改善箇所説明図

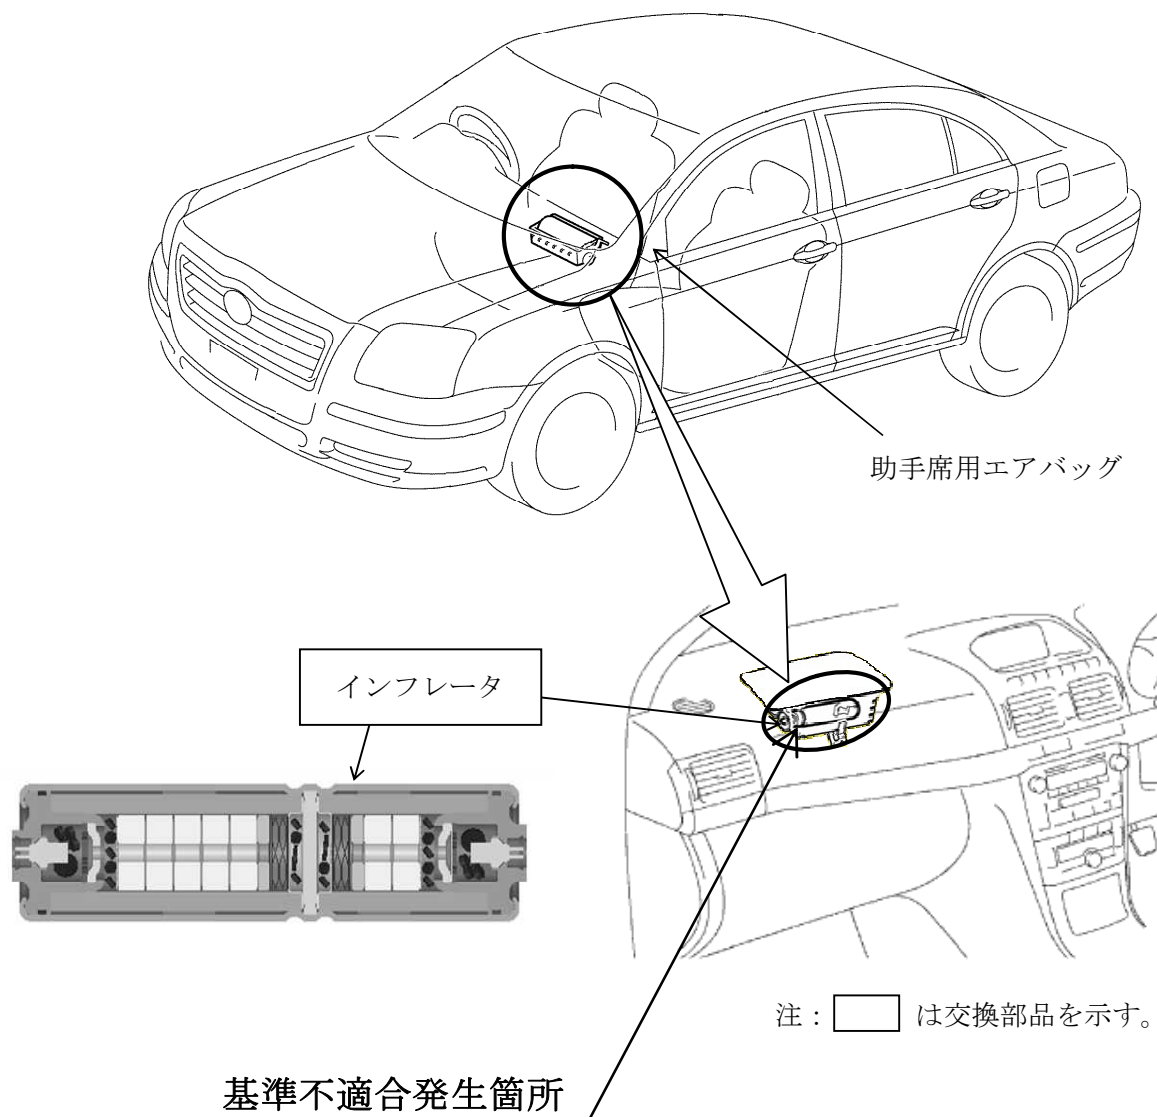
助手席用エアバッグのインフレーター（膨張装置）において、原因は判明していないが、エアバッグ展開時にインフレーター容器が破損するおそれがあることから、全車両、予防的措置として、当該インフレーターを交換する。

全車両、予防的措置として、助手席用エアバッグインフレーターを新品と交換、回収して不具合原因調査を実施する。

なお、部品が供給できない場合には、暫定措置として助手席用エアバッグの機能を停止するとともに、助手席サンバイザ部に当該エアバッグが作動しない旨の警告を表示する。

識別：改善済車両には車台番号打刻の末尾 4 桁目の下に黄色ペイントを塗布する。
